Ostrov - Koupaliště – Rekonstrukce malých bazénů

Obě smluvní strany se dohodly na uzavření Dodatku č. 2 ke smlouvě o dílo reg. č. 185-19-05-22 ze dne 22. 5. 2019 na realizaci stavby Ostrov, Koupaliště – Rekonstrukce malých bazénů.

ZMĚNOVÝ LIST č. 10

Situace:

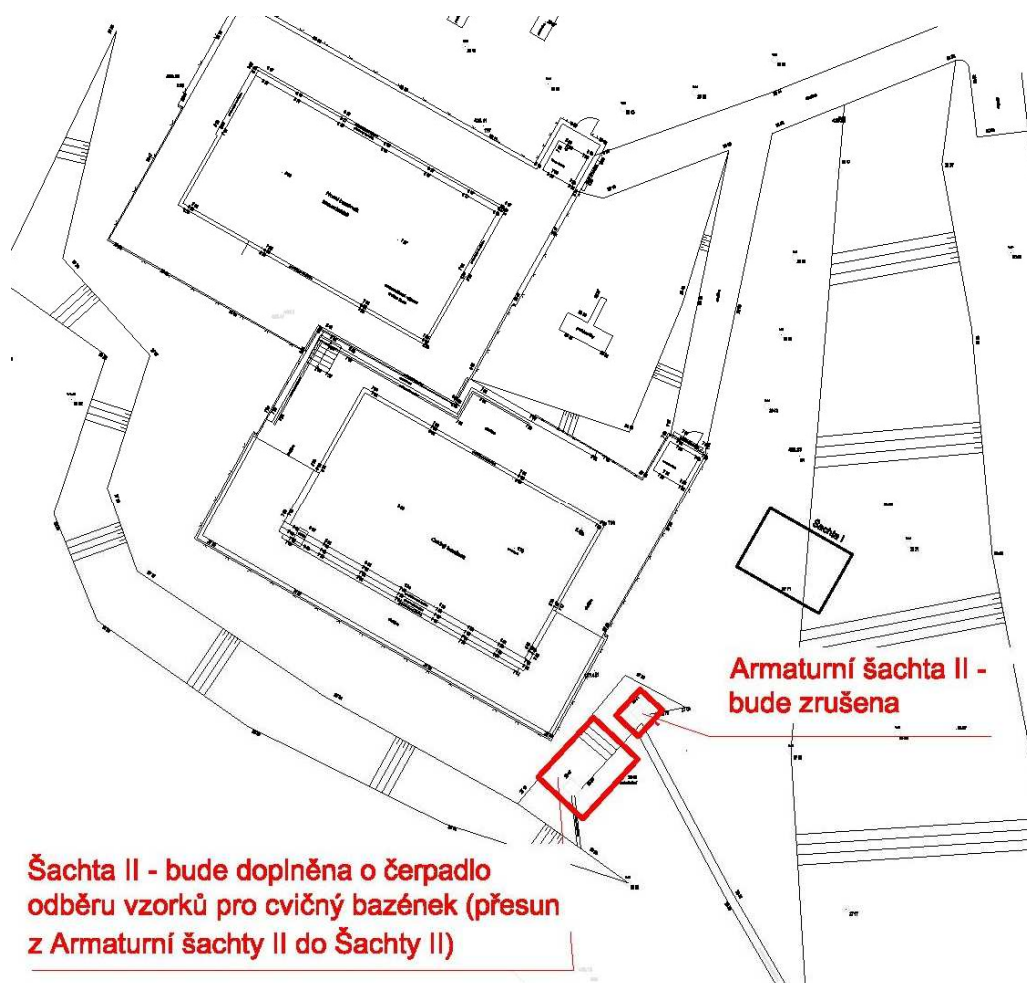
Na základě požadavku provozovatele (s ohledem na obslužnost technologie) a doporučení dodavatele technologie, bude.

Z tohoto důvodu nebude nutno Armaturní šachtu II stavebně upravovat. Šachta bude zasypána, stávající odvodnění zaslepeno.

Situace:

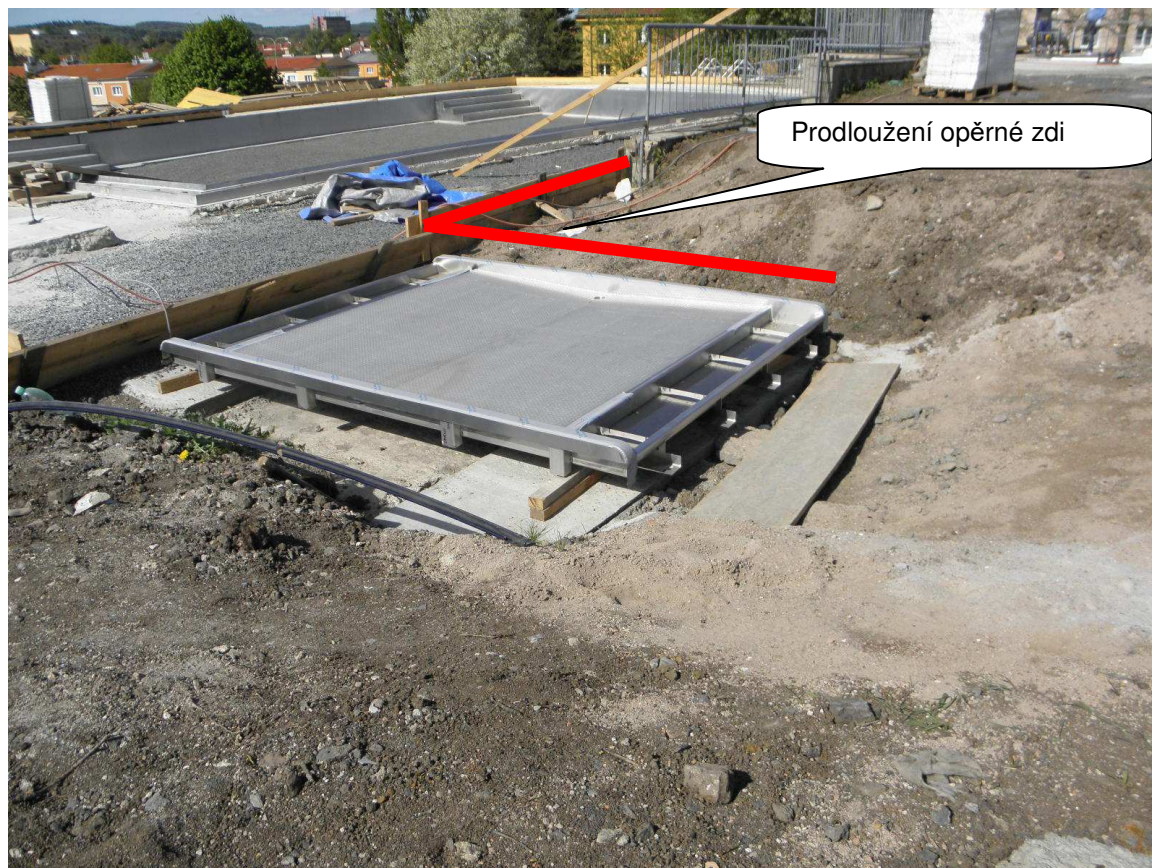
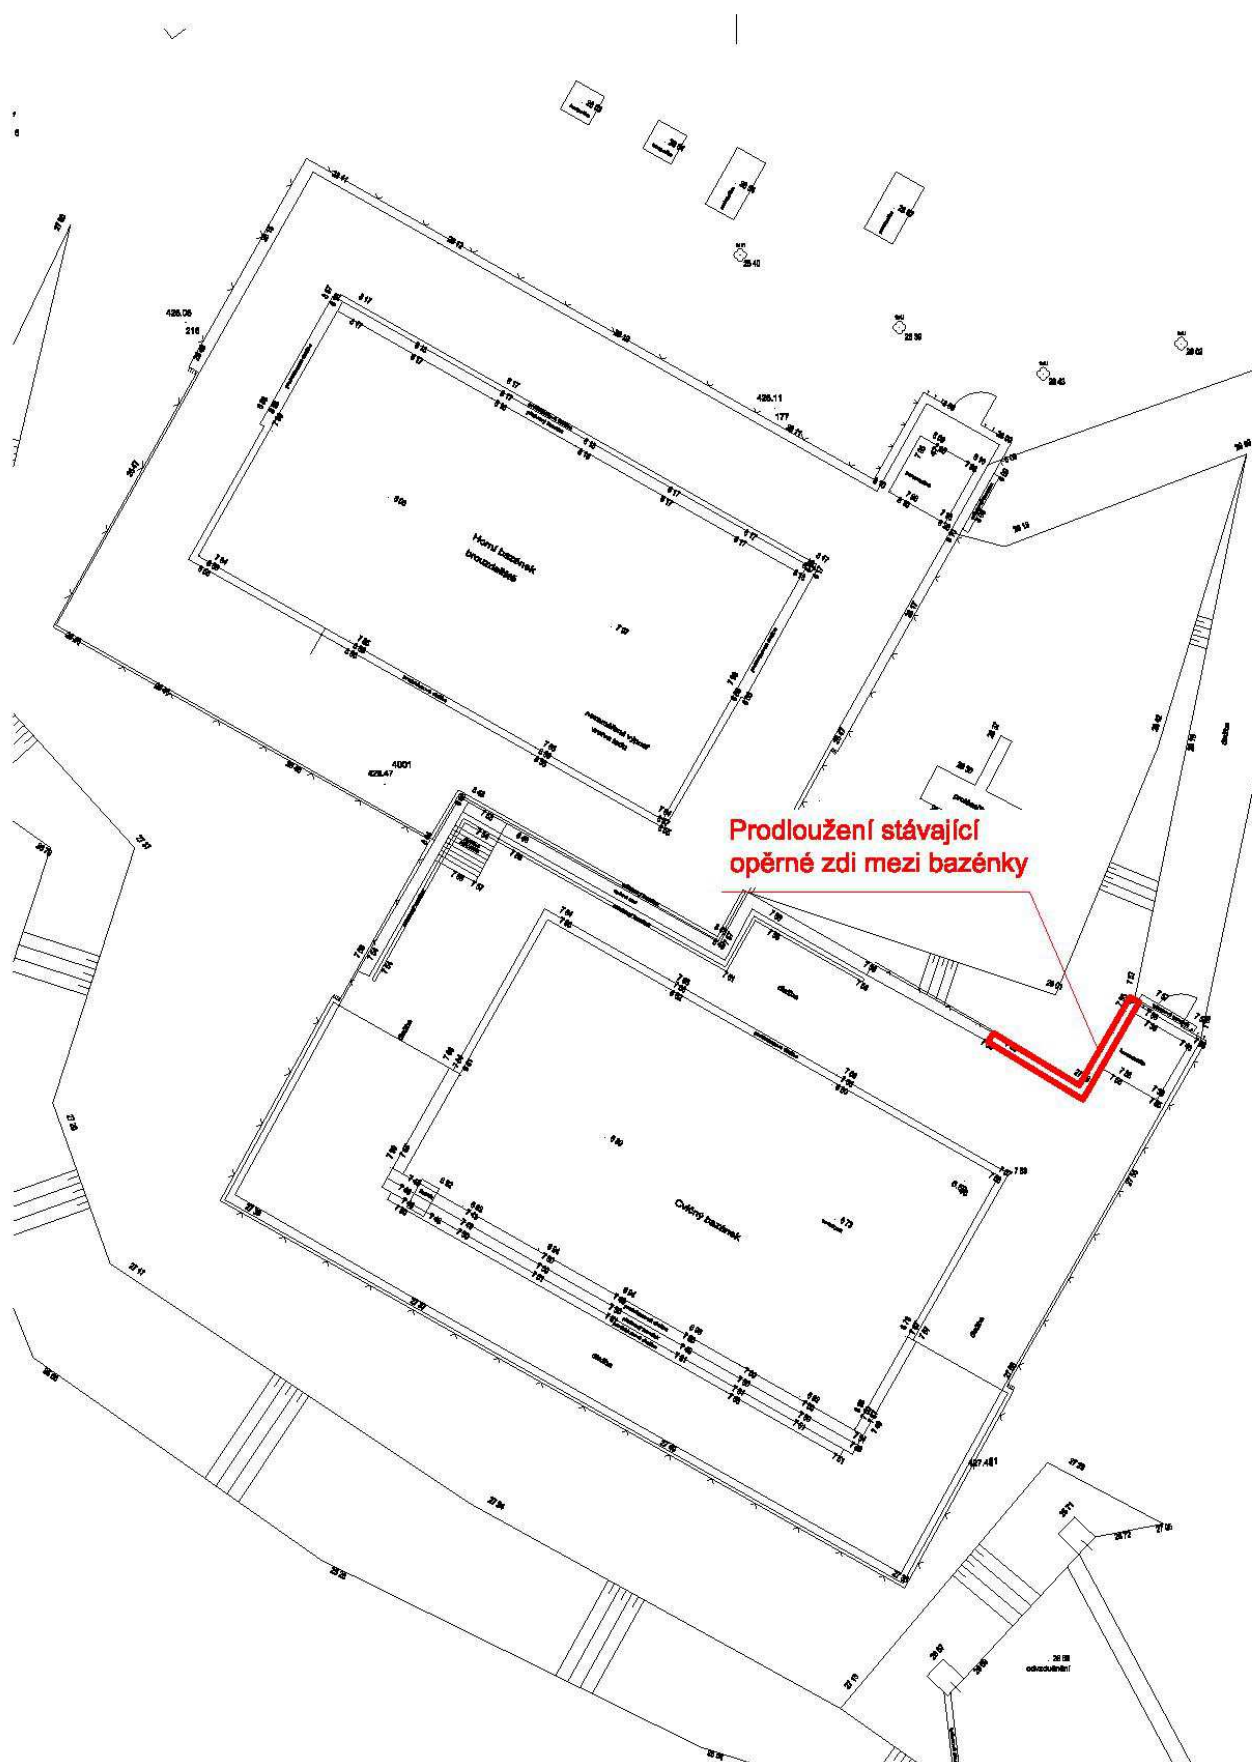
Na základě požadavku objednatele bude prodloužena stávající opěrná zeď směrem k brodítku a podél brodítku do výcvikového bazénku, aby se zamezilo sesouvání zeminy z navazujícího svahu do brodítku.

Situace:

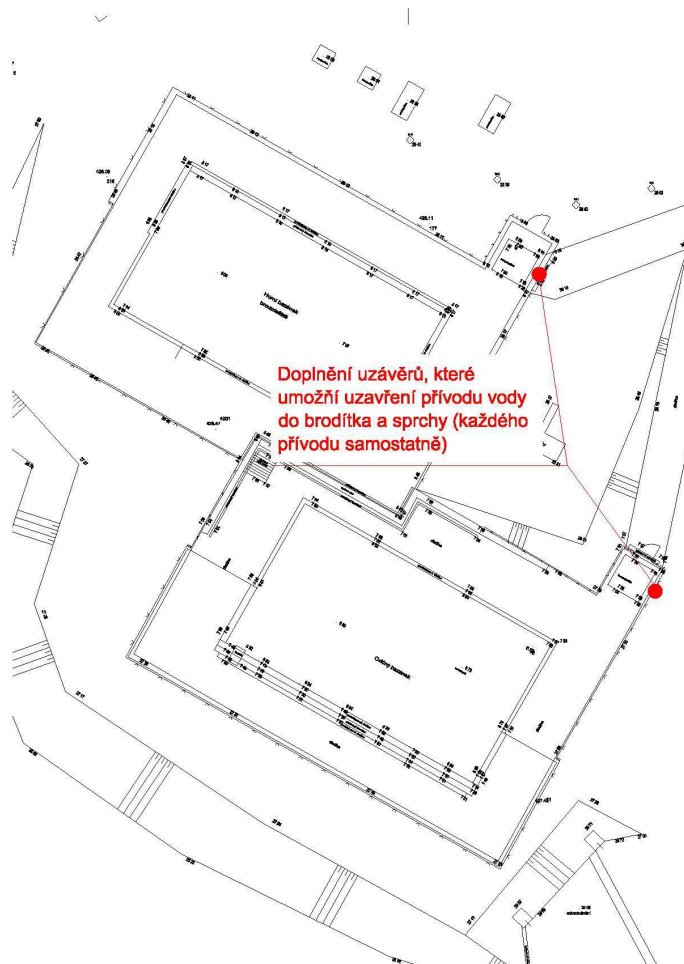
Na základě požadavku provozovatele budou doplněny uzávěry umožňující uzavření přívodu vody do brodítka a sprchy (každého přívodu samostatně).

Uzávěr k brodítkům bude umožňovat regulaci průtoku brodítkem.

Účelem doplnění uzávěrů je úspora vody protékající brodítky.

Řez Armaturní šachtou I:

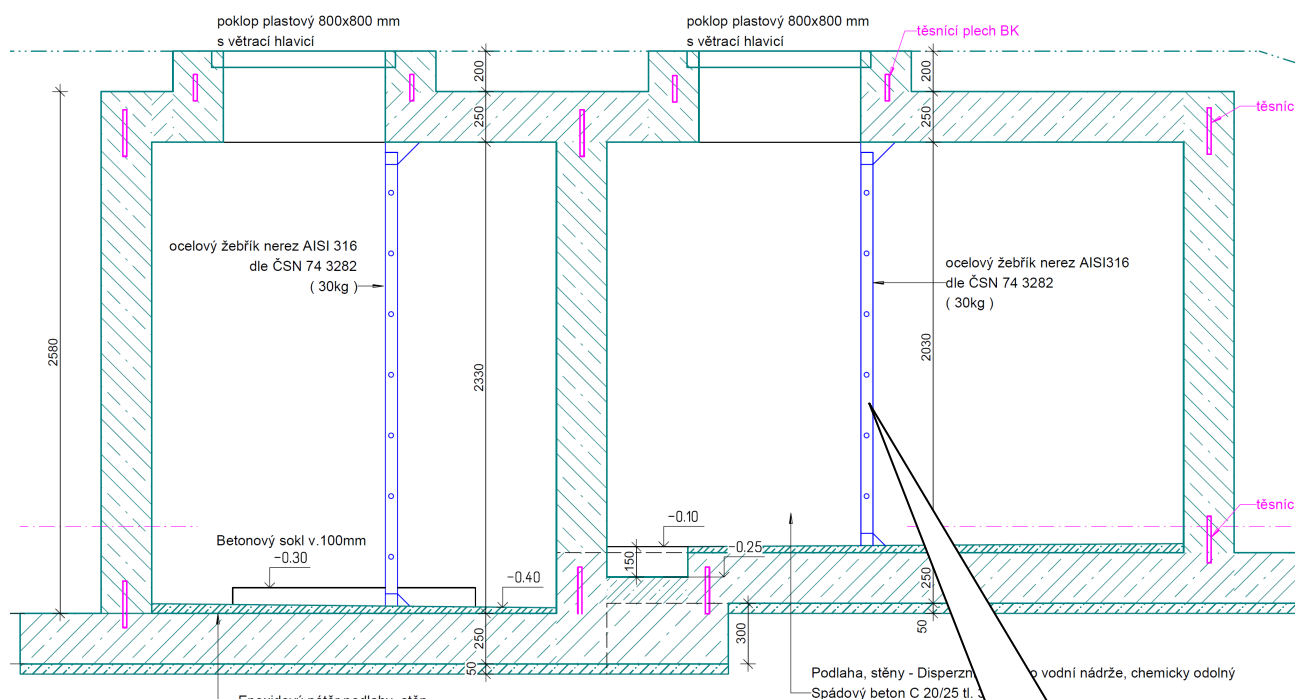
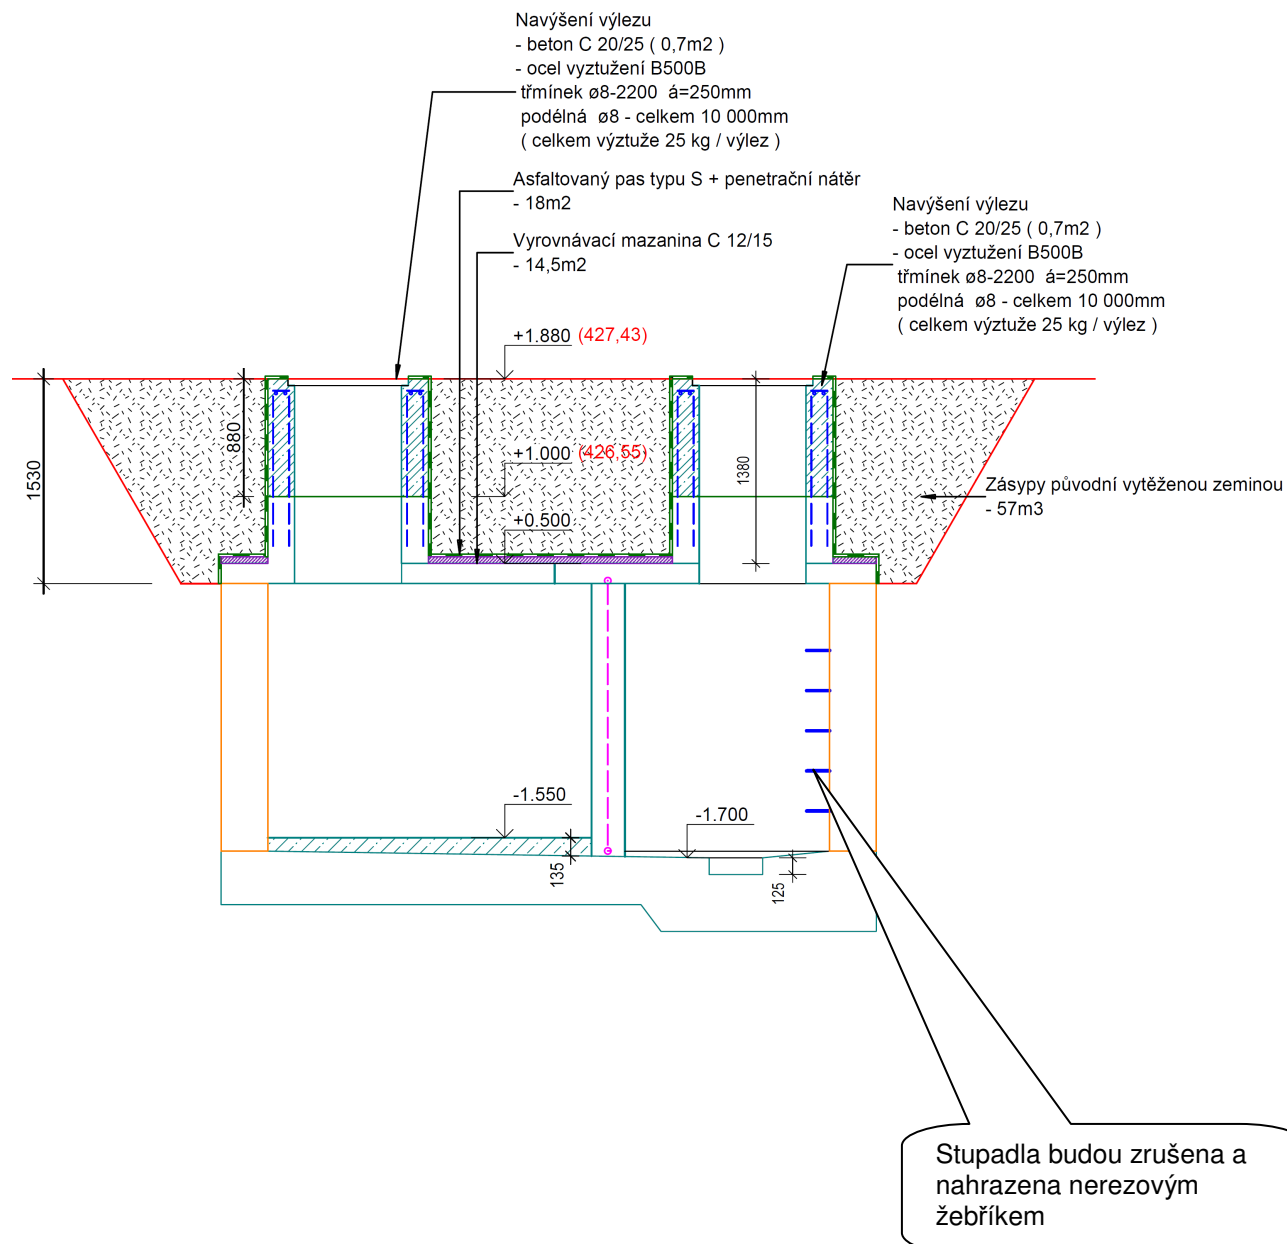
- u armaturní šachty I bude zrušen nově navržený žebřík do akumulární části s ohledem na jeho minimální využití. Vstup do šachty bude upraven provozním řádem a bude využíván mobilní žebřík
- u armaturní šachty II bylo projektem uvažováno doplnění stupadel do suché části. S ohledem na prostorové uspořádání technologie a pozici vstupu vůči stěně bylo dohodnuto nahradit navržená stupadla novým nerezovým žebříkem z důvodu bezpečného vstupu do šachty.
